一层平面图 变更前

3#楼

一层平面图 变更后

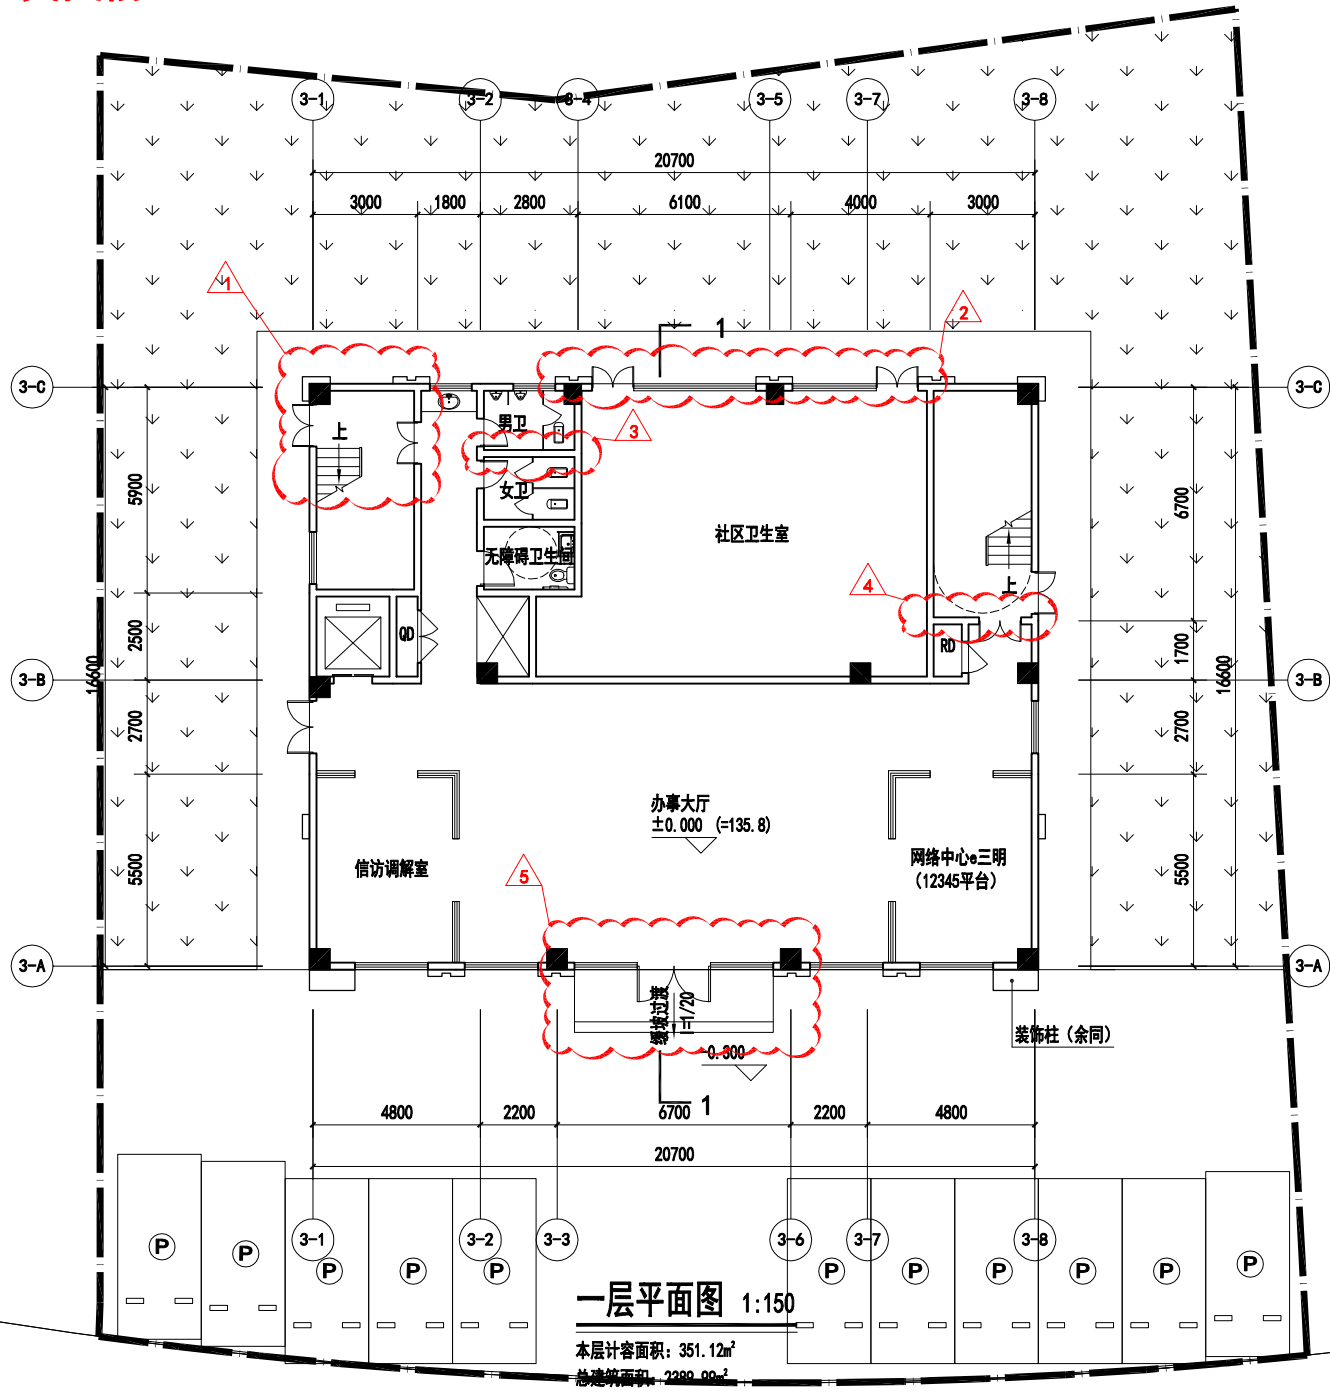
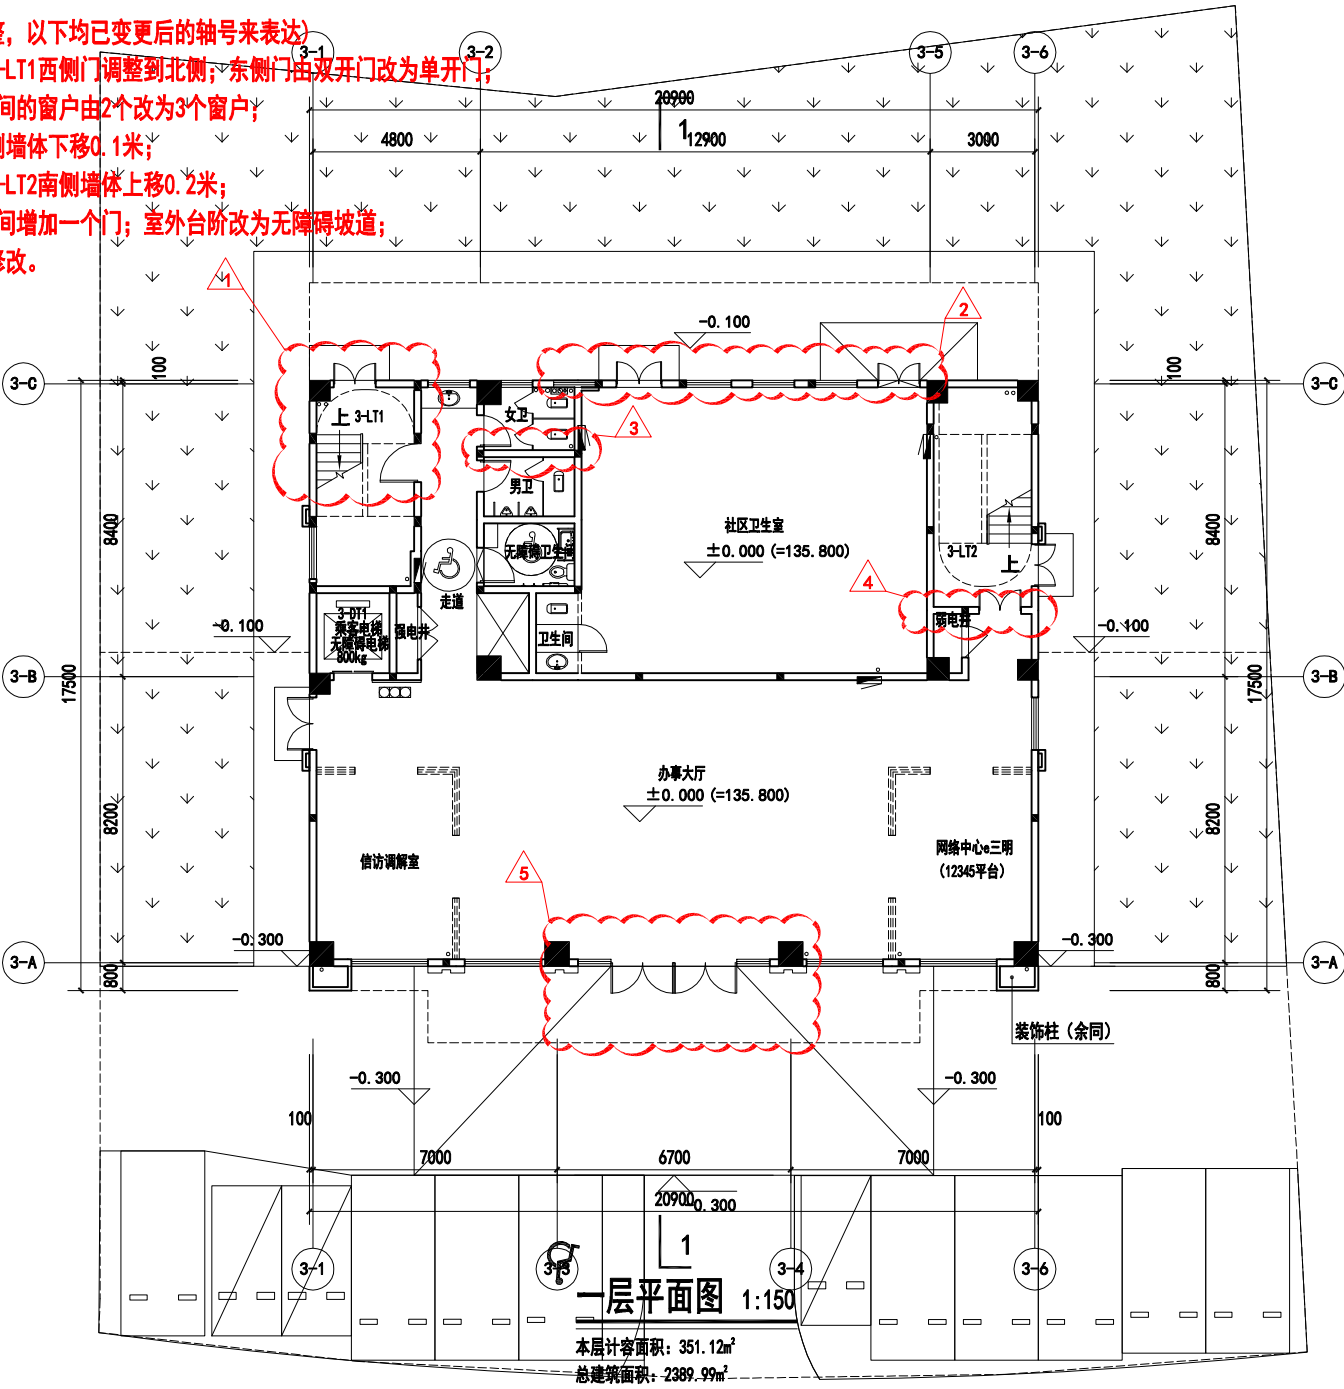
- 1: 3-1轴交3-C轴的楼梯间3-LT1西侧门调整到北侧; 东侧门由双开门改为单开门;
- 2: 3-C轴交3-2轴与3-5轴之间的窗户由2个改为3个窗户;
- 3: 3-2轴交3-C轴的女卫南侧墙体下移0.1米;
- 4: 3-6轴交3-C轴的楼梯间3-LT2南侧墙体上移0.2米;
- 5: 3-A轴交3-3轴与3-4轴之间增加一个门; 室外台阶改为无障碍坡道;
- 6: 结构柱局部微调; 轴号修改。

二层平面图 变更后

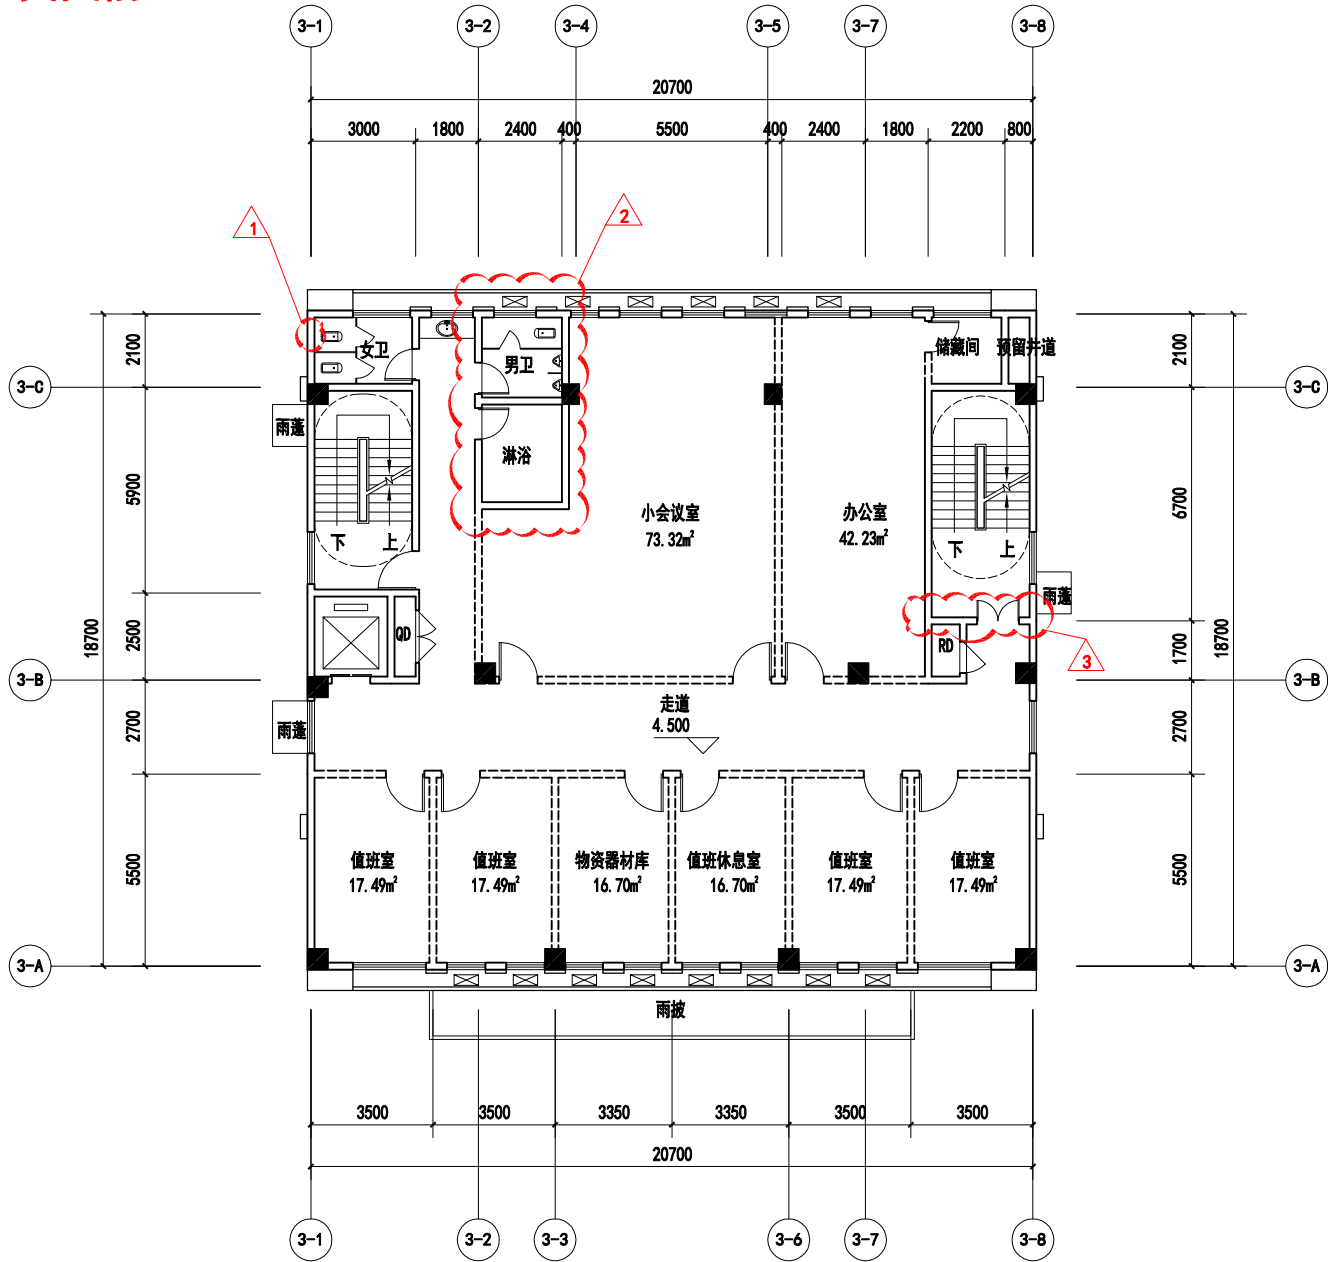
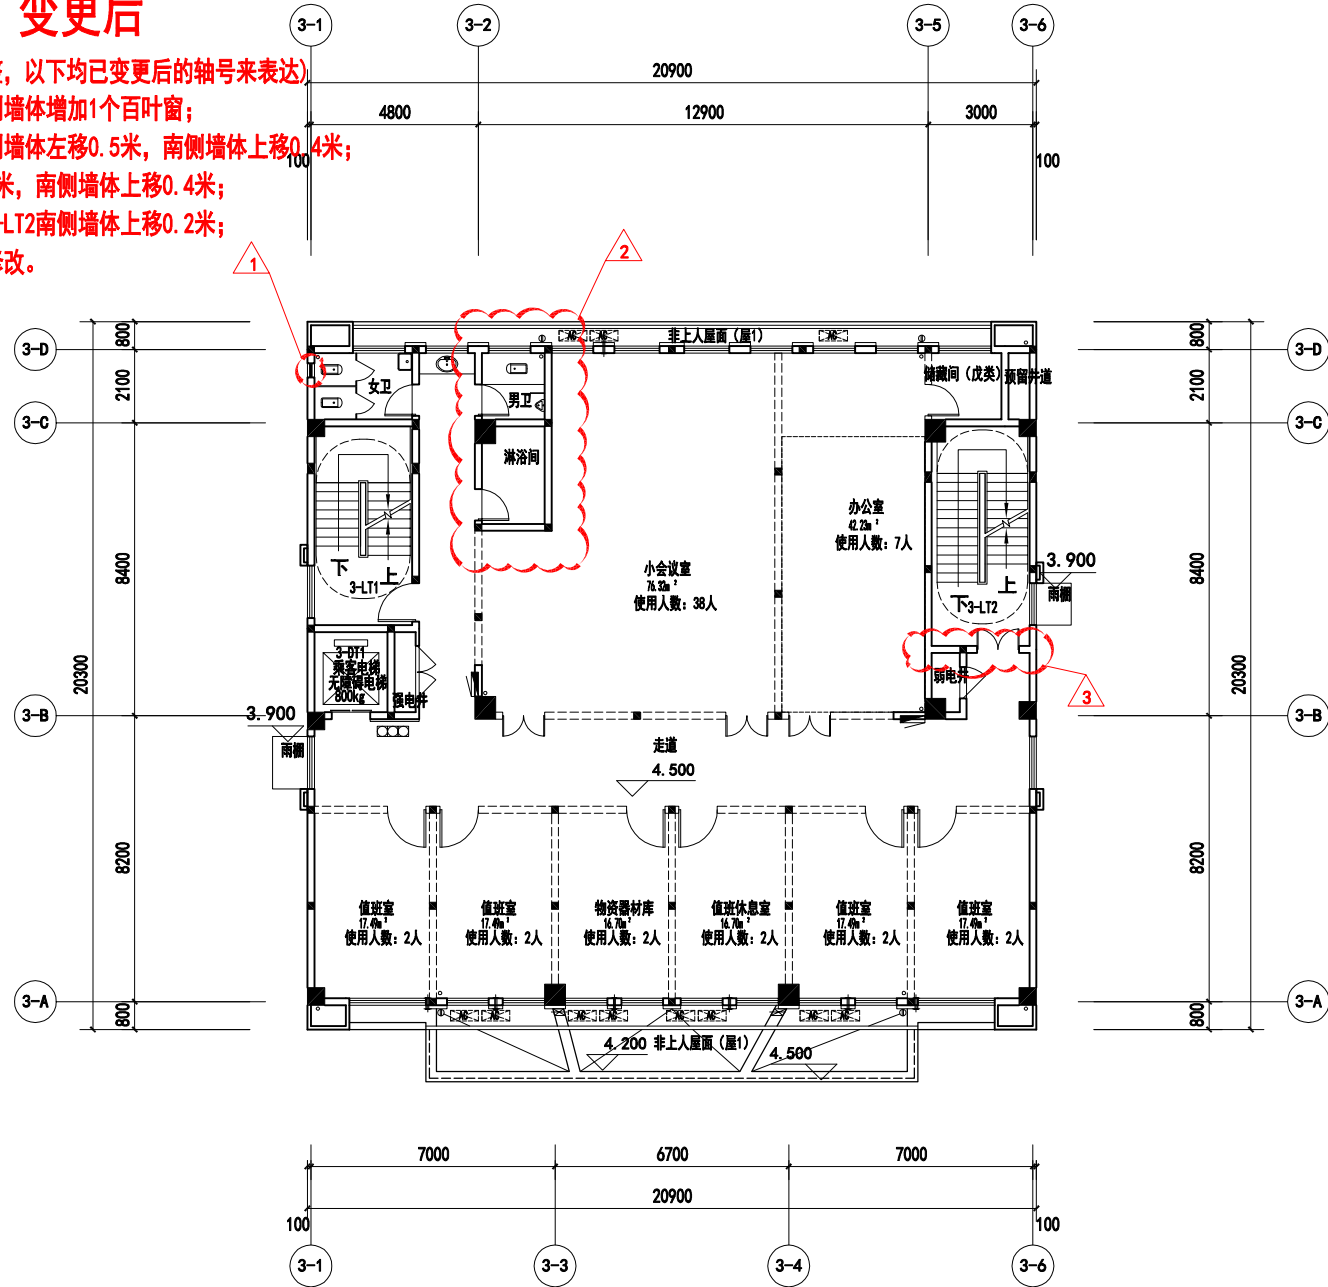
- 1: 3-1轴交3-D轴的女卫西侧墙体增加1个百叶窗;
- 2: 3-2轴交3-C轴的男卫东侧墙体左移0.5米, 南侧墙体上移0.4米;
淋浴间的东侧墙体左移0.5米, 南侧墙体上移0.4米;
- 3: 3-6轴交3-C轴的楼梯间3-LT2南侧墙体上移0.2米;
- 4: 结构柱局部微调; 轴号修改。

三层平面图 变更后

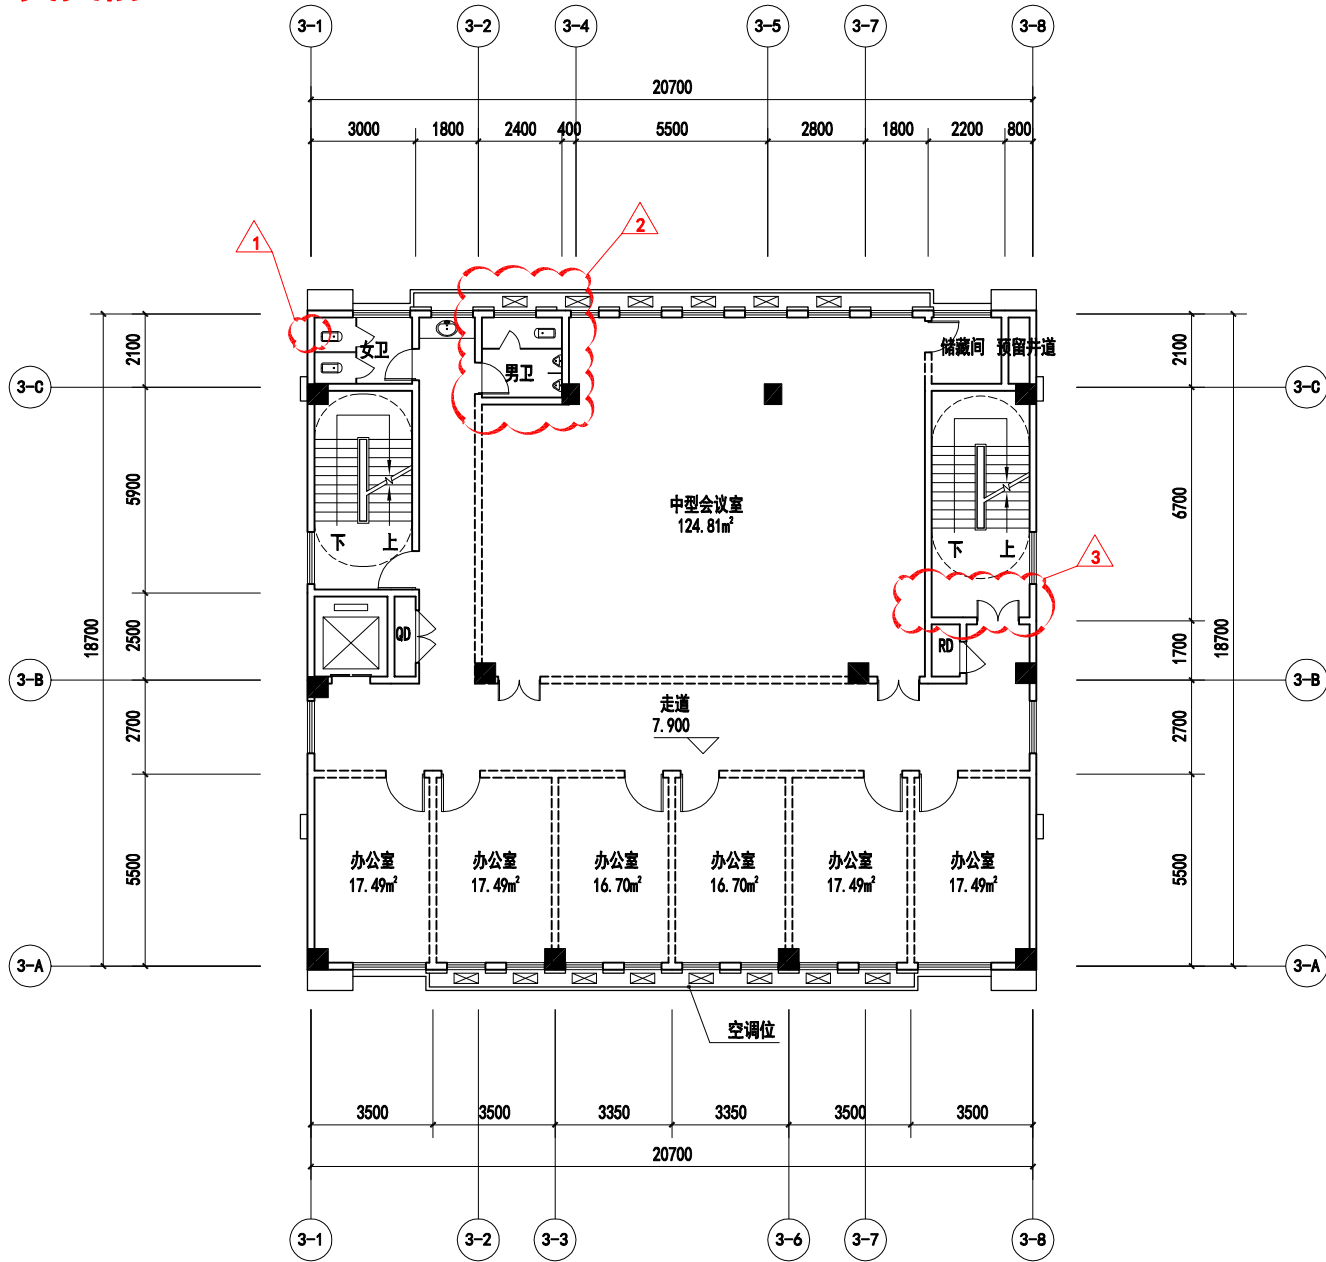
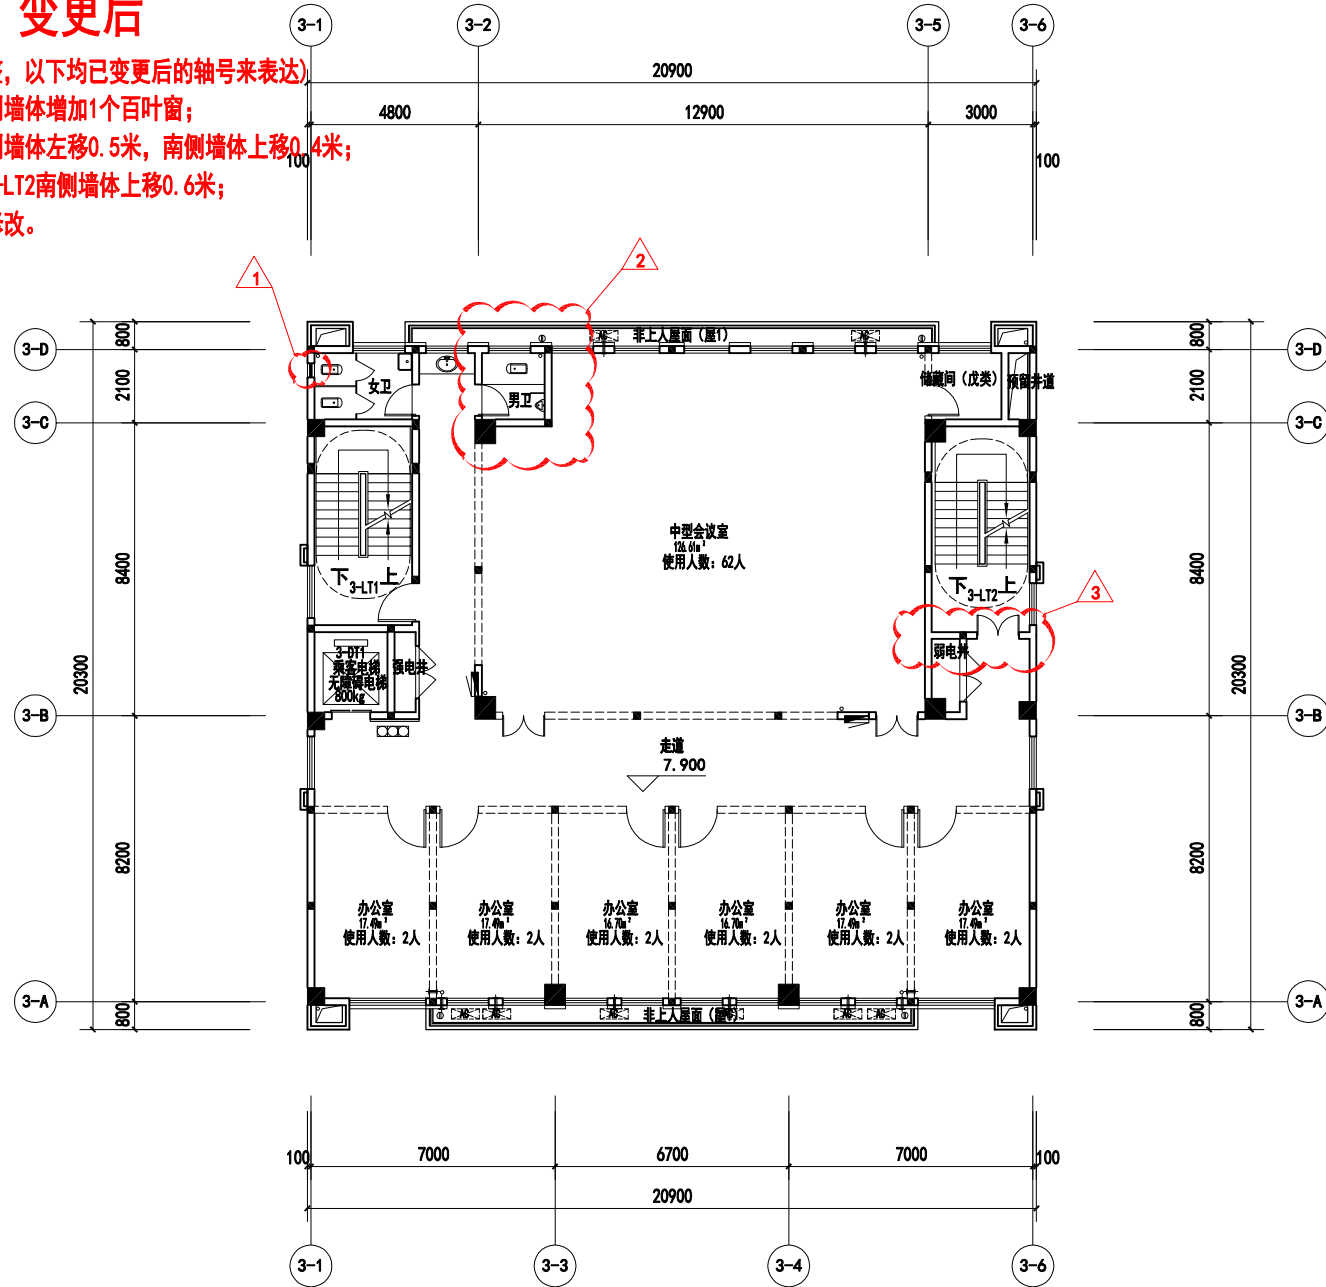
- 1: 3-1轴交3-D轴的女卫西侧墙体增加1个百叶窗;
- 2: 3-2轴交3-C轴的男卫东侧墙体左移0.5米, 南侧墙体上移0.4米;
- 3: 3-6轴交3-C轴的楼梯间3-LT2南侧墙体上移0.6米;
- 4: 结构柱局部微调; 轴号修改。
